CONCEPTO TÉCNICO No CT - 5227
Revisión de Estudio Particular de Respuesta Local
de Amplificación de Ondas Sísmicas
Artículo 7 - Decreto 193 de 2006

ENTIDAD SOLICITANTE: Dr. Juan Reinaldo Suárez Medina – Curaduría Urbana No.1.
PROYECTO: **VISTA AL PARQUE EL SALITRE.**
LOCALIDAD: 12 Barrios Unidos.
UPZ: 22 Doce de Octubre.
BARRIO: Popular Modelo.
DIRECCIÓN: Calle 66 No. 47-07.
CHIP: AAA0181OSBR.
TIPO DE RIESGO: Sísmico.
EJECUTOR: JEOPROBE Ltda.
FECHA DE EMISION: Mayo 12 de 2008.

El presente concepto técnico corresponde a la **primera revisión** realizada por la Dirección de Prevención y Atención de Emergencias, del informe "Asesoría Geotécnica y Sismológica para la Evaluación de la Amenaza Sísmica del Proyecto Condominio Vista al Parque del Salitre" elaborado por el Ing. Jorge Alberto Rodríguez, a construirse en el predio ubicado en la Calle 66 No. 47-07 de Bogotá. El cual fue radicado el 16 de Abril de 2008 mediante oficio ER-4165, por el Dr. Juan Reinaldo Suárez Medina de la Curaduría Urbana No.1, remitido como estudio sísmico local en cumplimiento a lo estipulado en el Decreto 193 de 2006.

Figura 1. Localización del Proyecto Vista al Parque El Salitre.

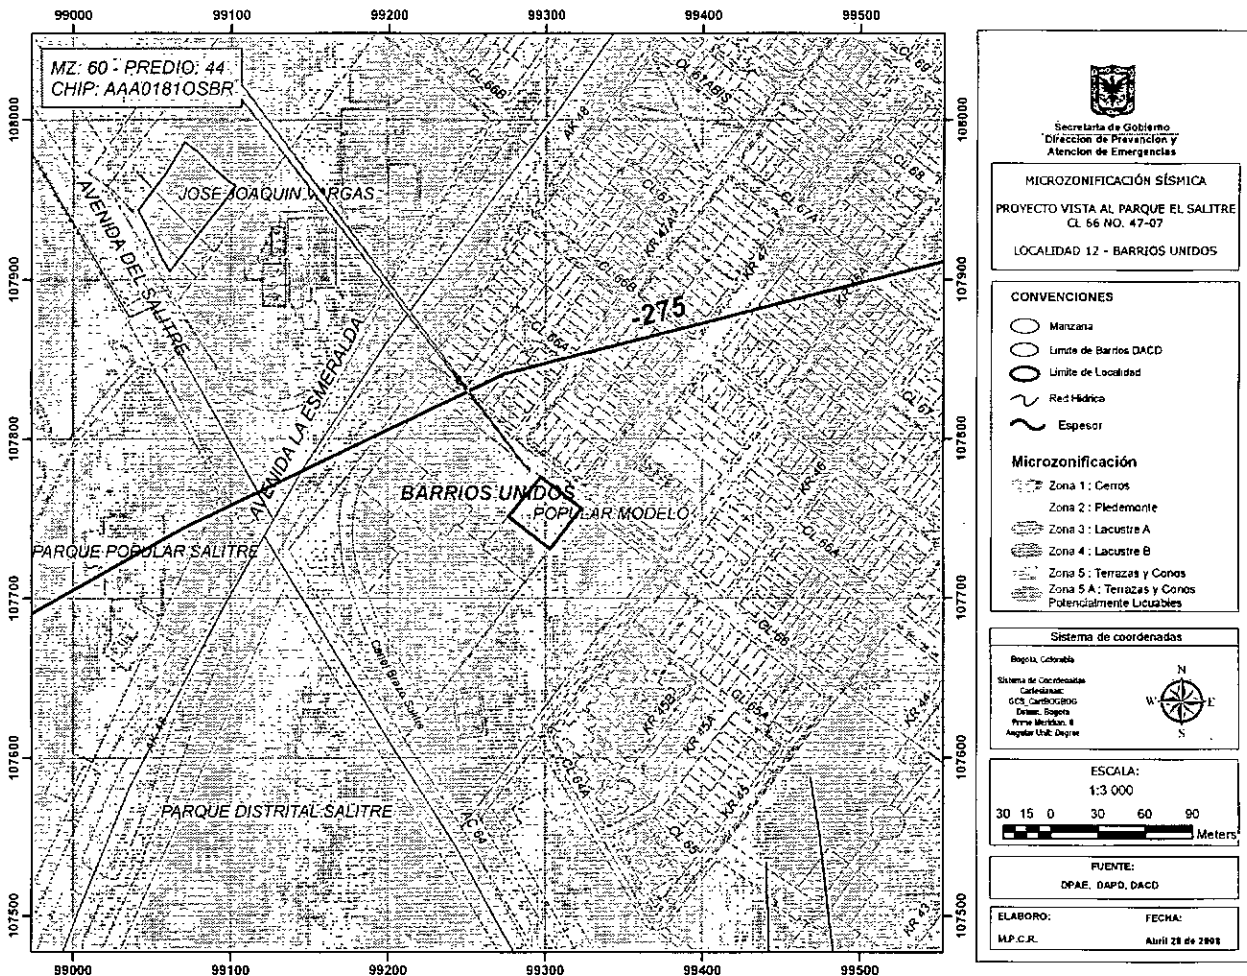
En el numeral 1.1 y 3.2, se indica que el sitio del proyecto se encuentra localizado en la Zona 3 (Lacustre A) según el Decreto 193 de 2006, lo cual es consistente con la localización presentada en la Figura 1 del presente concepto.
